50MHz AM トランシーバー-NTS605
 20220817 (株)西無線研究所

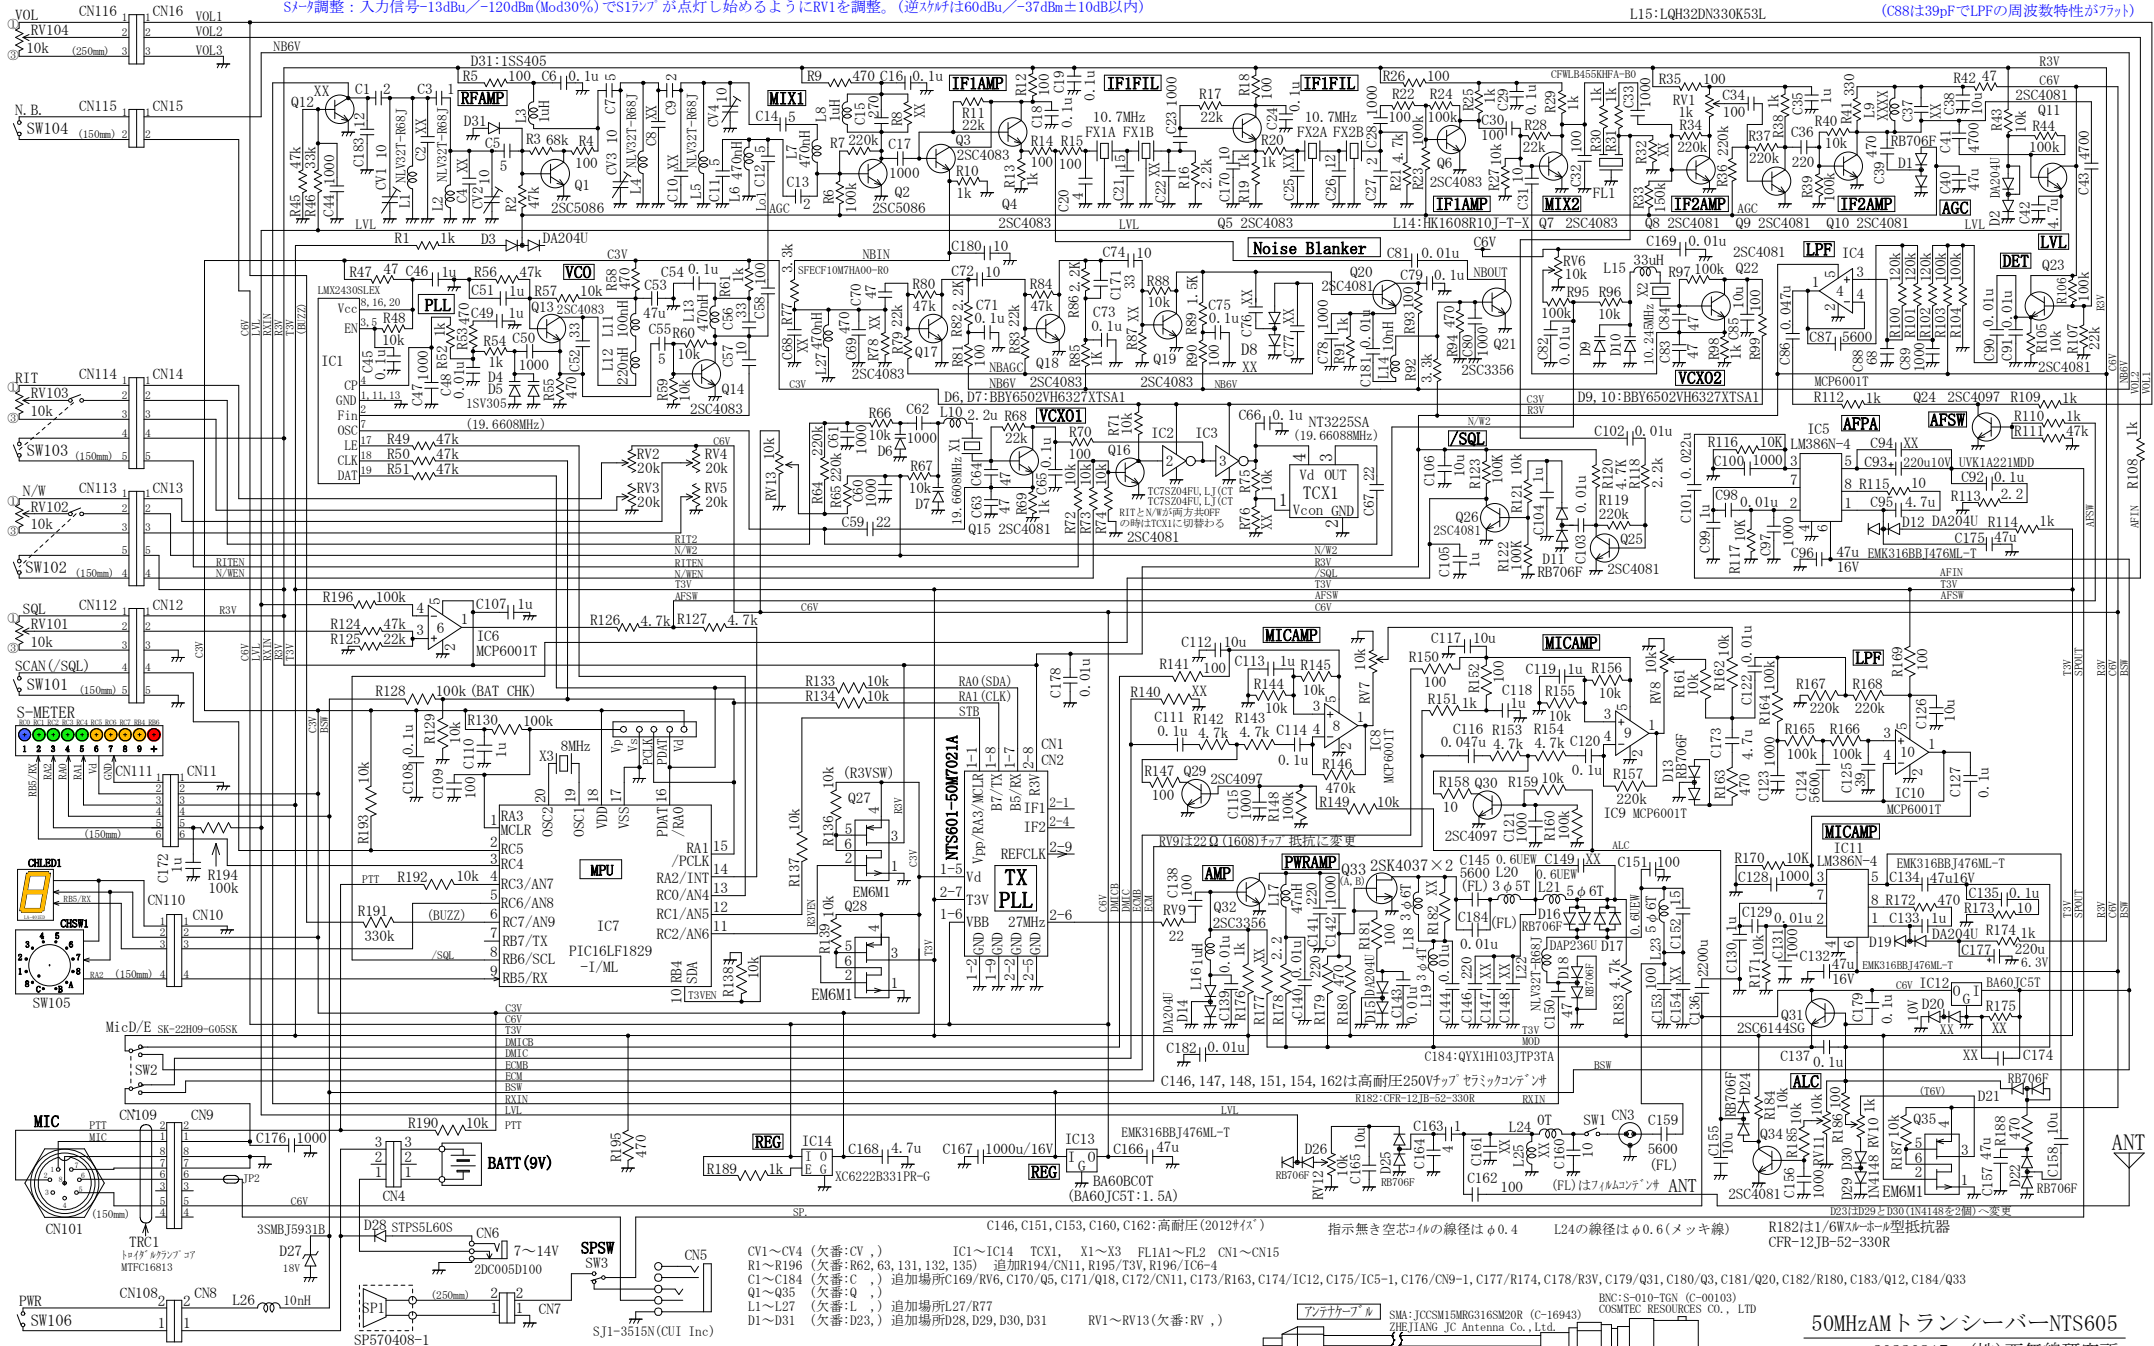
★ No. 0111~0146 : C177極性逆 ★

★ 技術証明の変調時リアクタ第No. 0053以降 : R147を100Ω, R158を10Ωに変更 ★
